RAPORT Z KONSULTACJI SPOŁECZNYCH INSTYTUCJI

Budowa ul. Aleksandra Czekanowskiego i ul. Antoniego Dobrowolskiego w Pruszczu Gdańskim

**Informacja z przeprowadzonych konsultacji społecznych
dotyczących projektu budowy ul. Aleksandra Czekanowskiego i ul. Antoniego Dobrowolskiego
w Pruszczu Gdańskim.**

17

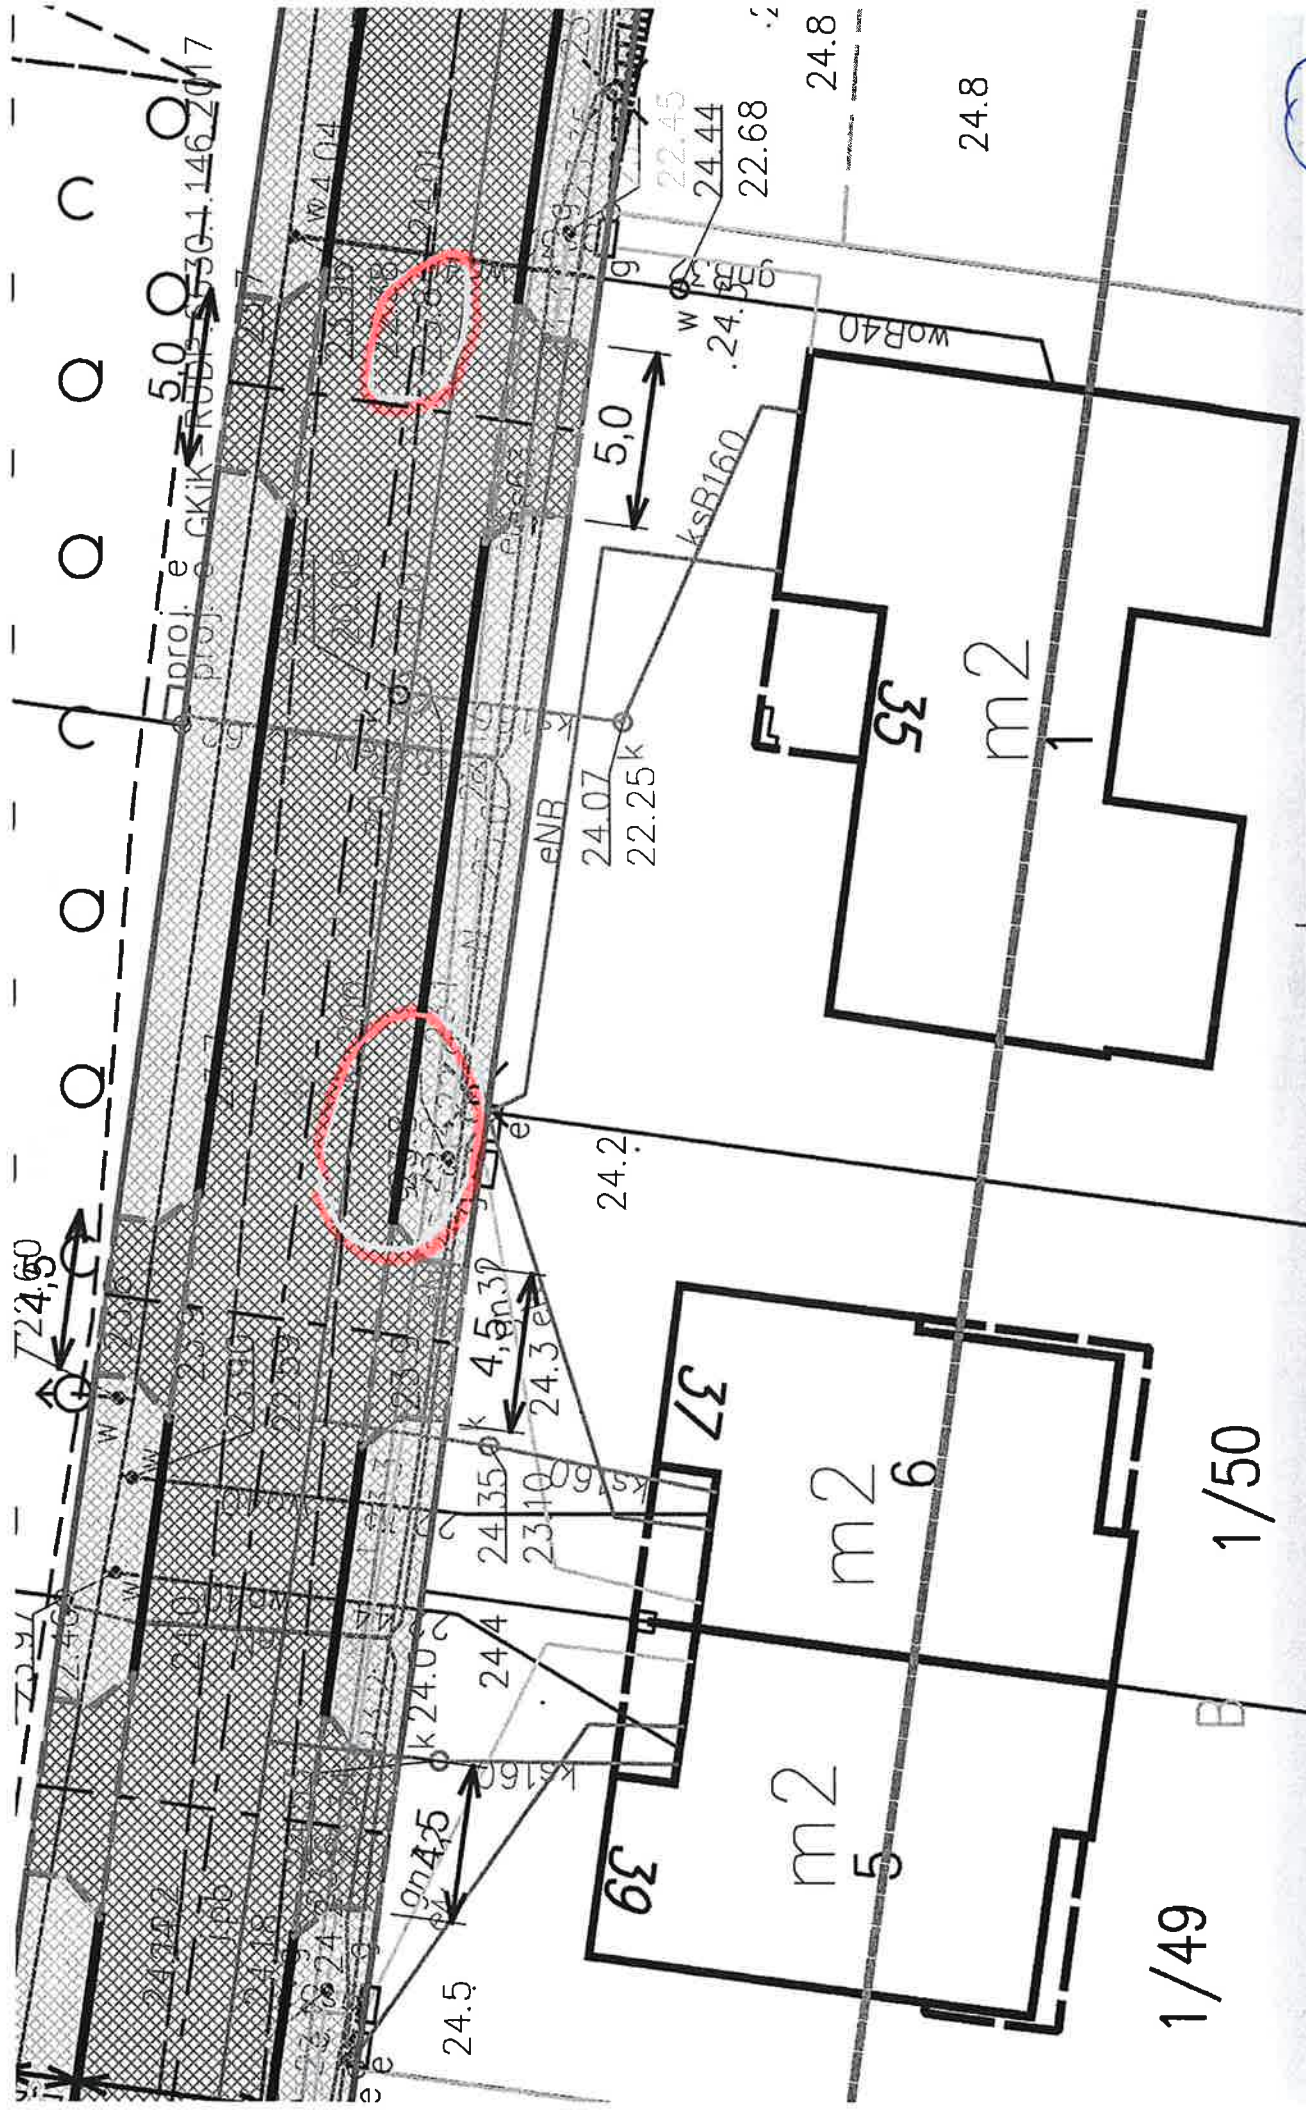
17. Warto wyrównać rzedną na wysokości budynków 37 i 35 do wysokości budynku 39 i działki 1/16. Bo inaczej będzie dolina, w której będzie stała woda. Dzisiaj to zjawisko jest zauważalne. - załącznik Nr 17

17.	Warto wyrównać rzedną na wysokości budynków 37 i 35 do wysokości budynku 39 i działki 1/16. Bo inaczej będzie dolina, w której będzie stała woda. Dzisiaj to zjawisko jest zauważalne.	- rzędne wysokościowe jezdni będą dostosowane do istniejącego ukształtowania terenu oraz wjazdów do przyległych posesji. W ulicy projektowana jest nowa kanalizacja deszczowa z wpustami ulicznymi, która przejmie wody opadowe z jezdni i chodników.
